Analiza zapisów programu

**Zwiększenie retencji i odbudowa
zasobów wodnych terenów
pogórnicznych na obszarze
Wielkopolski wschodniej**

**w kontekście zapisów
dotyczących oddziaływań
na środowisko**

CZERWIEC 2024

Rysunek 1: Zakres raportu OOŚ obejmuje tylko ujęcie z Warty oraz dopływ do Warcicy bez samej Warcicy (na tle obszaru górniczego – zakres oddziaływania odkrywki Drzewce)

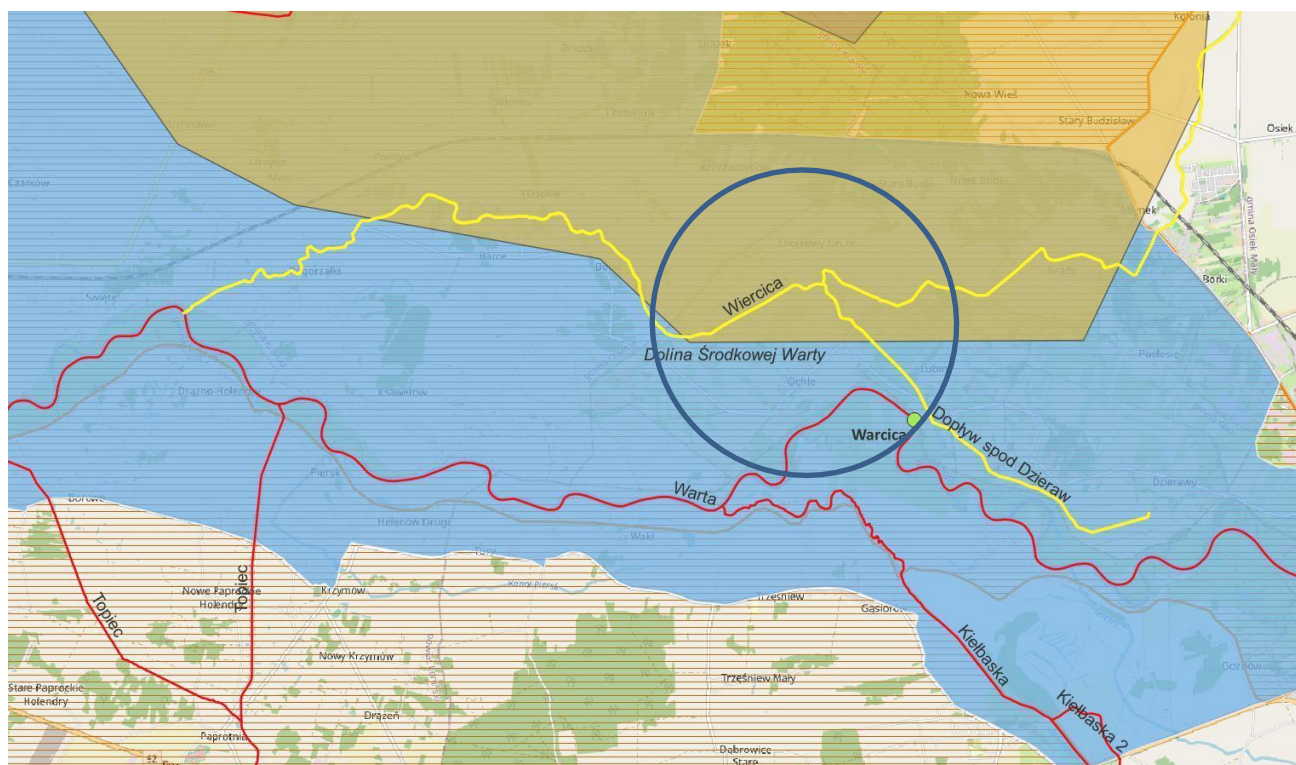
Zakres

Rysunek 2: Mapa z zasięgiem działań ochronnych wg PZO, czerwona strzałka wskazuje położenie planowanego ujęcia wody

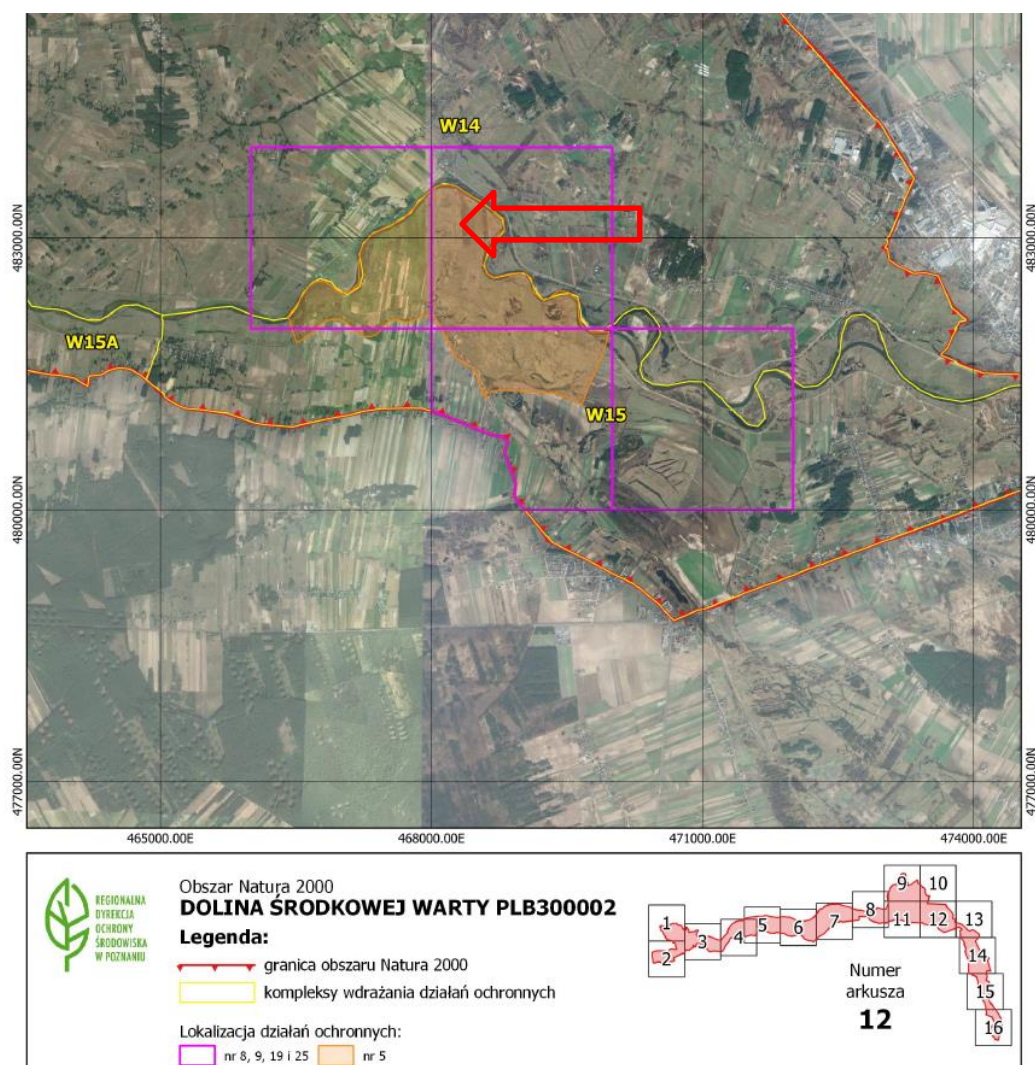
W zakresie badania oceny oddziaływania na obszar Natura 2000 „Dolina Środkowej Warty” w granicach którego przedsięwzięcie jest położone, wymieniono zagrożenia z planu zadań ochronnych, ale „zapomniano” o najważniejszym:

J02.06.07 **Pobór wód powierzchniowych przez kamieniołomy / kopalnie odkrywkowe**
Dalsze pogorszenie poziomu uwilgotnienia siedlisk w dolinie Warty, w wyniku zmiany reżimu wód zbiornika Jeziorsko, w kontekście planowanego rozrządu wody w celu rekultywacji wodnych wyrobisk pokopalnianych węgla brunatnego
(J02.06.07)

Nie odniesiono się do zadań ochronnych obszaru, a wśród nich znajduje się konieczność przeprowadzenia działań ochronnych (ochrona czynna i monitoring gatunków) dokładnie na przeciwnym brzegu Warty w miejscu, gdzie planowana jest budowa ujęcia wody – przedsięwzięcie przez prace budowlane i pobór wody może znacząco negatywnie oddziaływać na ten teren:

Rysunek 3: Obszary Natura 2000 a zadania Programu Zwiększenie retencji i odbudowa zasobów wodnych terenów pogórnich na obszarze Wielkopolski wschodniej

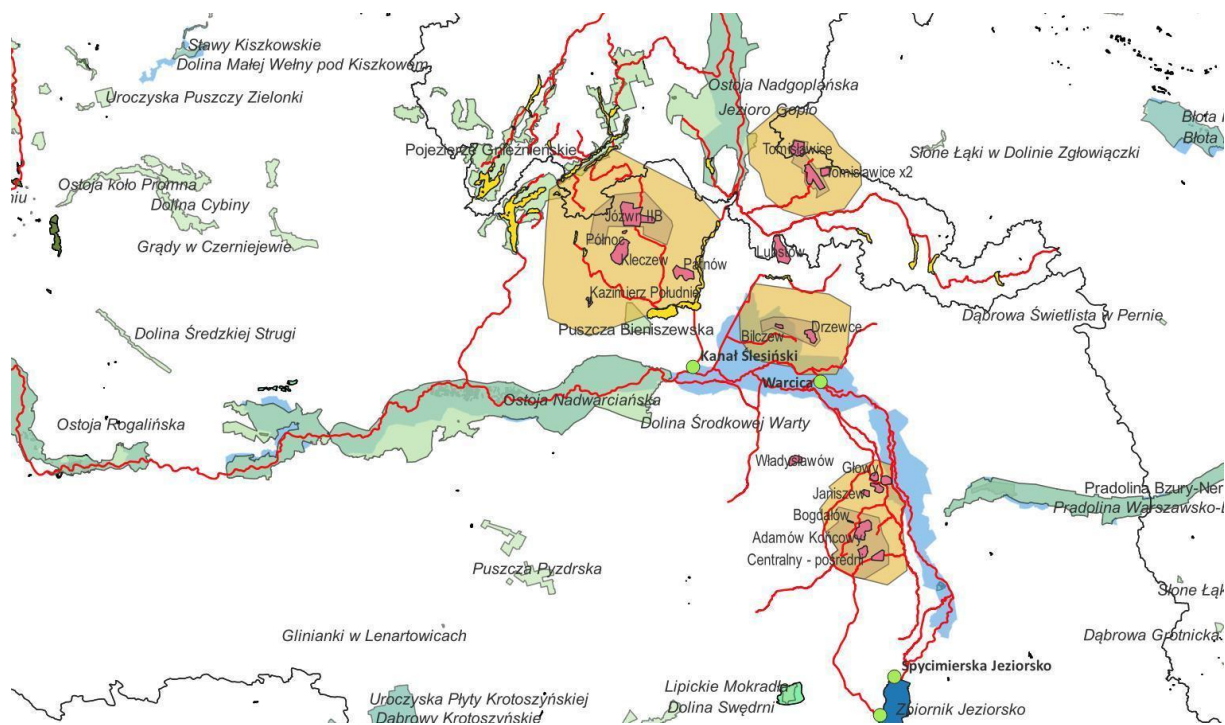
Program obejmuje zadania położone na wielu obszarach chronionych, w tym w obszarach Natura 2000 (OSO i SOO), parkach krajobrazowych i obszarach chronionego krajobrazu. Program, ze względu na pobór wody z Warty będzie też oddziaływał na obszary położone poniżej miejsc objętych realizacją działań i miejsc ujęć wody.

Niestety, w żadnym dokumencie czy oficjalnym opracowaniu dotyczących tego Programu nie przeanalizowano wpływu przedsięwzięć na obszary związane z rzeką Wartą oraz z Pojezierzem Gnieźnieńskim pod kątem zagrożeń dla tych obszarów, czy dla celów środowiskowych. Analiza zagrożeń przypisanych konkretnym przedmiotom ochrony obszarów Natura 2000 w planach zadań ochronnych oraz celom środowiskowym dla obszarów chronionych (v) wypisanych w IIaPGW wskazuje na to, że zagrożenia te są realne i wymagają wnikliwej analizy. Tak się nie dzieje. Opracowanie RZGW w Poznaniu (Nowak 2022 red.) tylko wymienia cele środowiskowe dla obszarów chronionych (v), ale ich nie zestawia z zagrożeniami wynikającymi z konkretnych działań programu. Co więcej, w opisie konkretnych zadań (rozdz. 5.3) cele środowiskowe dla obszarów chronionych często są przytaczane tylko częściowo, bez tych z którymi zadania mogą kolidować.

Rysunek 7: Istniejące budowle piętrzące ujęte w Zał. 13 IIaPGW dla Odry – kolor zielony to obecnie raczej drożne, kolor czerwony – konieczna przebudowa.

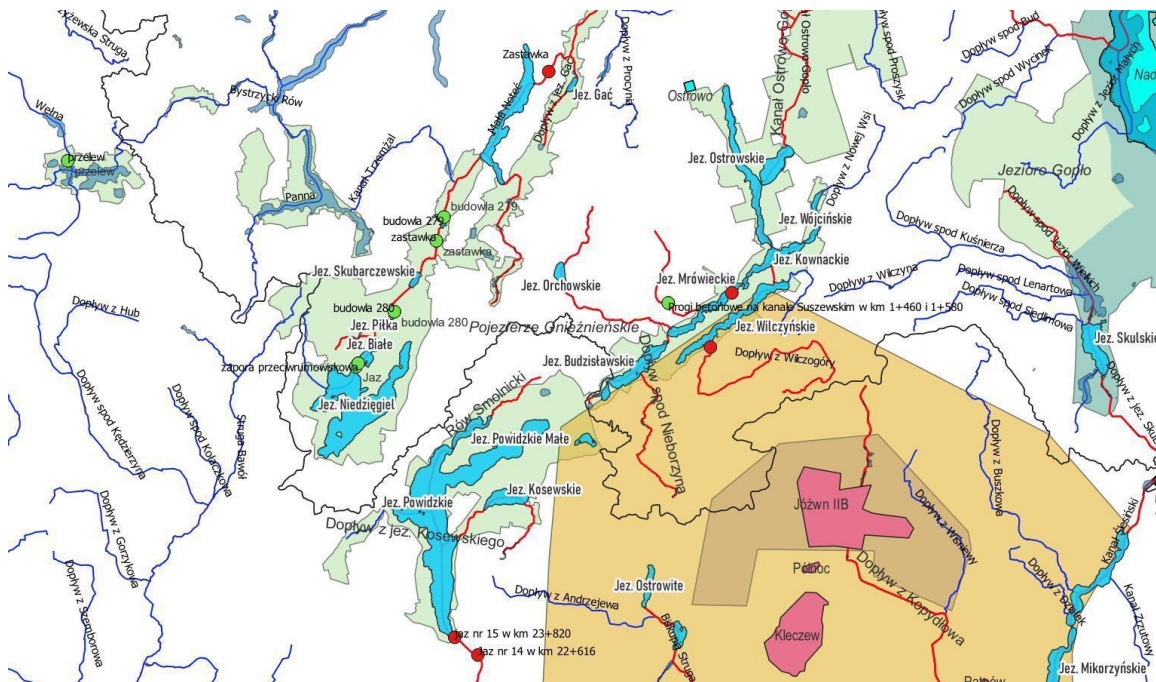
Z II aktualizacji Planu gospodarowania wodami dla dorzecza Odry (IIaPGW) wynika konieczność likwidacji presji antropogenicznych na hydromorfologię rzecznych jednolitych części wód powierzchniowych, także tych ujętych w Programie wodnym, za pomocą tzw. działań ochronnych. Jednym z podstawowych elementów tych działań jest przywrócenie drożności dla organizmów wodnych poprzez likwidację bądź przebudowę „niedrożnych” budowli piętrzących. Takie konkretne działania zawiera zał. 13 Zestaw działań JCWP RW – tabela – wykaz działań dla budowli.

Poniżej przedstawiam budowle, które zostały ujęte w ww. załączniku jako wymagające kontroli drożności, ale raczej uznane za drożne dla organizmów (kolor zielony punktów – lokalizacji budowli) oraz tych

wymagających przebudowy, tak aby były drożne (kolor czerwony). Wśród nich znajdują się takie, które pokrywają się z zadaniami Programu wodnego, jednak dotychczas znane zapisy Programu nie skupiają się w przypadku istniejących budowli na takiej przebudowie, aby zapewnić drożność dla organizmów wodnych. Wręcz przeciwnie, przynajmniej w części przypadków dla Jezior Powidzkich zakłada się choćby tymczasowe podpiętrzanie wody z brakiem możliwości migracji.
